SERVICE-INFO

Ændret design af styrerulle 532 0433 10

Best. nr.: 532 0433 10

Styrerulle 532 0433 10, eksisterende specifikation (A) og ny specifikation (B)

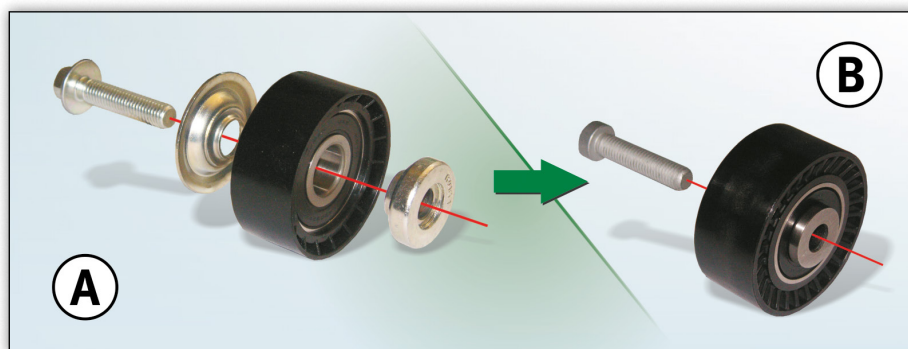
Efter en videre og løbende udvikling af vores produkter har vi modificeret styrerullen med ordrenr. 532 0433 10.

Ved den nye specifikation har man ikke den indtil nu leverede dækkende skive og afstandsdæl (figur 1, A). I den nye variant (figur 1, B) er disse komponenter blevet integreret og danner en fast del af styrerullen.

Styreruller A og B (se figur) kan kun fastgøres med den leverede skrue.

Rulle A: M10x45, skrue med sekskantet hoved og kant

Rulle B: M10x45, skrue Torx

I overgangsfasen kan man have blandet varebeholdning af begge typer i lager. Begge versioner tilfredsstiller tekniske specifikationer og kan bruges ubegrænset.
